3dtools GmbH

Striscia VS92 per cavo di connessione RPU

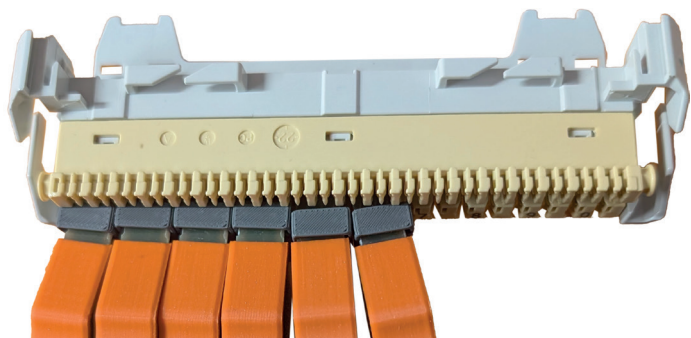
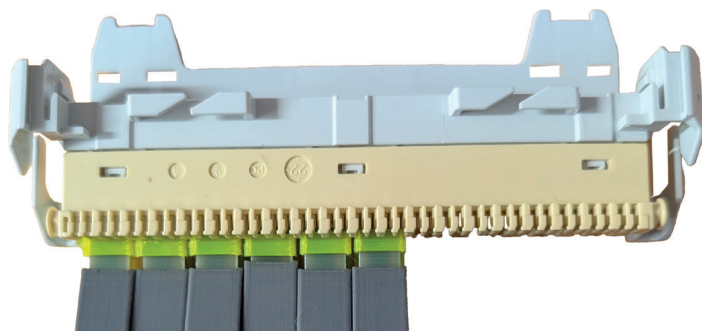
La prima generazione di cavi di connessione RPU risultava troppo larga a causa del supporto protettivo quando venivano montati più di 4 connettori uno accanto all'altro. Vedere l'illustrazione seguente.

I cavi di collegamento RPU in dotazione sono progettati per essere più stretti e possono essere installati uno accanto all'altro senza problemi.

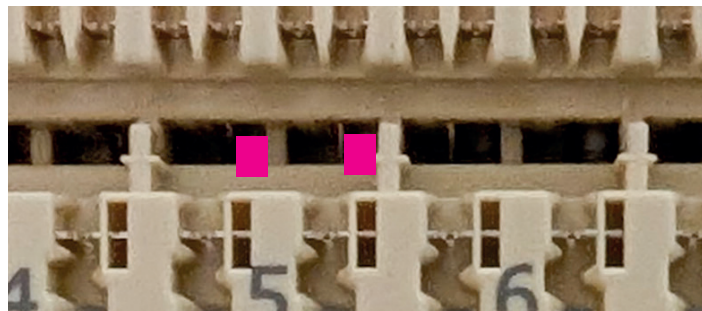
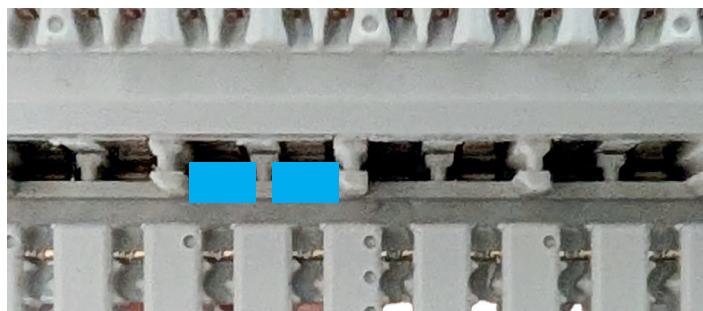
Nei moduli VS92 usati frequentemente e usurati, il nuovo connettore presenta un certo gioco, con conseguente scarso contatto. Ciò è dovuto alle molle di contatto integrate nel modulo. Nei moduli VS83, le molle di contatto hanno la stessa larghezza dell'intero slot del modulo (contrassegnato in blu in basso a sinistra nell'immagine). In questo caso non si verificano problemi di contatto.

Con i moduli VS92, il produttore ha risparmiato sui costi installando contatti molto stretti e allineati a destra (contrassegnati in rosso in basso a destra nell'immagine). Se lo slot del modulo presenta del gioco, il connettore può perdere il contatto.

Ogni custodia contenente i cavi di collegamento RPU include 15 morsettiere per i componenti VS92. Queste morsettiere si inseriscono sui componenti VS92 e fissano i connettori in posizione stabile.
